放射能濃度確認対象物の範囲について

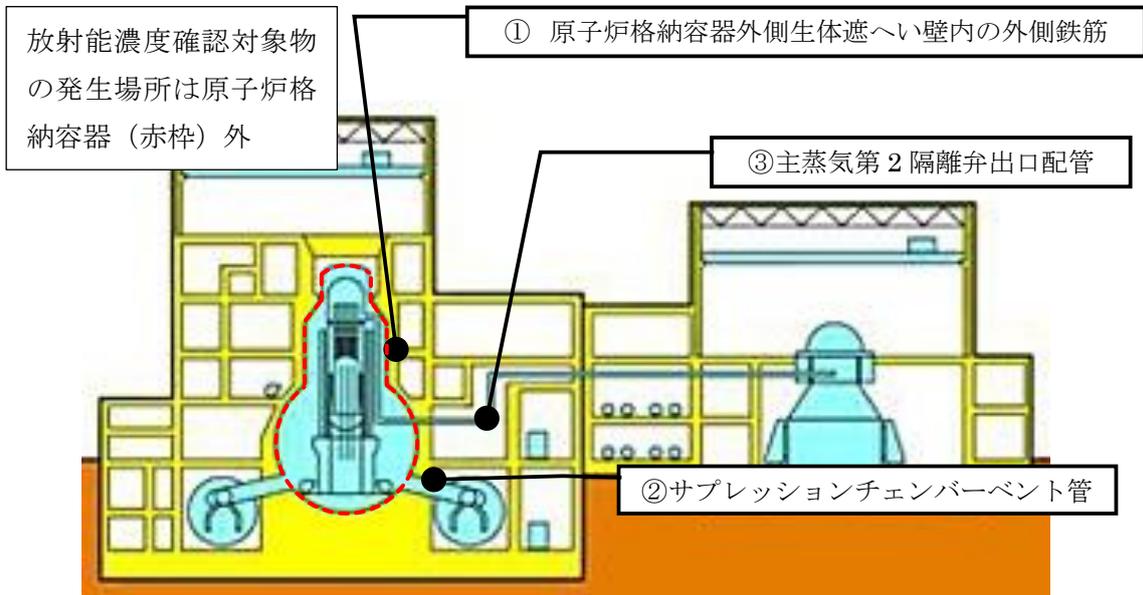
No.	Page	質問・コメント等
22	本文 P6 (汚染の 状況)	直接線による放射化汚染の説明において「放射能濃度確認対象物は全て原子炉格納容器の外側にあるため」と記載されているが、どのような範囲を示しているか図で説明すること。

「原子炉格納容器の外側」について、具体的には、次の図の赤枠に示す領域の外側であり、原子炉格納容器外側の生体遮へい壁を除く範囲である。

また、本回答書の内容は認可申請書の「(本文)表-6」に反映する。
